Objet : Demande de validation  
Projet de mise en conformité du captage de Lézan

MISE EN CONFORMITE DU CAPTAGE DE LEZAN

**Avis sanitaire**  
**sur le captage d'Eau Destinée à la Consommation Humaine**  
**(EDCH) dit : « Puits de LEZAN »**  
**à LEZAN (30)**

Après examen de ce dossier, ce qui m'inquiète, est la création d'un puits perdu pour le rejet des eaux après turbidimètre et après analyse. La création de ce point peut constituer une atteinte à l'intégrité de la protection naturelle de l'aquifère dans sa zone la plus sensible (rayon d'appel) car le projet ne donne aucune indication sur le mode de réalisation de cet aménagement.

# SITUATION PROJETEE

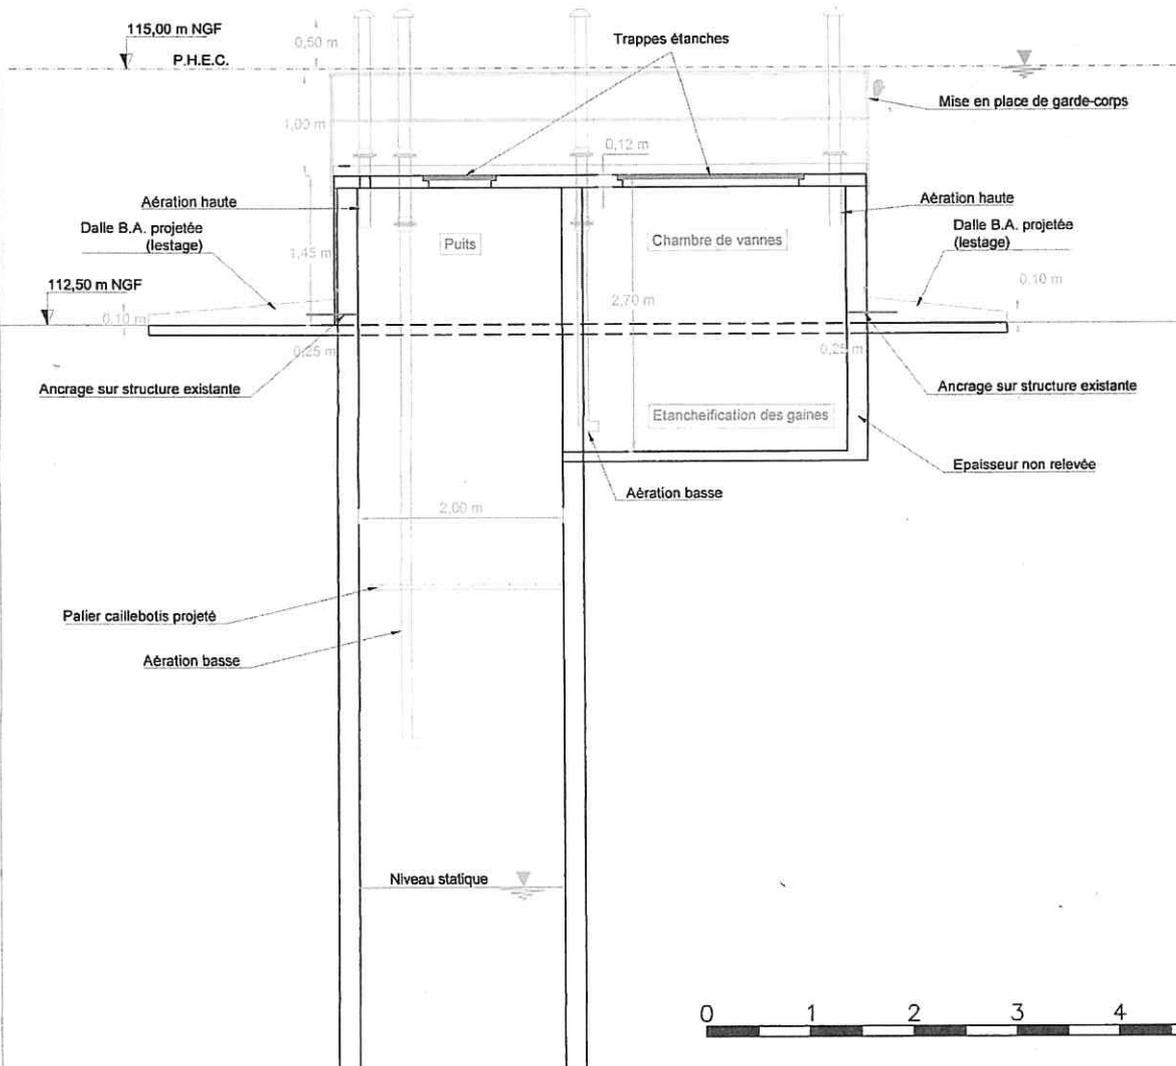
Par ailleurs la dalle bétonnée autour du captage devra bien avoir une pente centrifuge (cette pente figure sur le plan du bâti mais n'est pas mentionnée dans le texte).
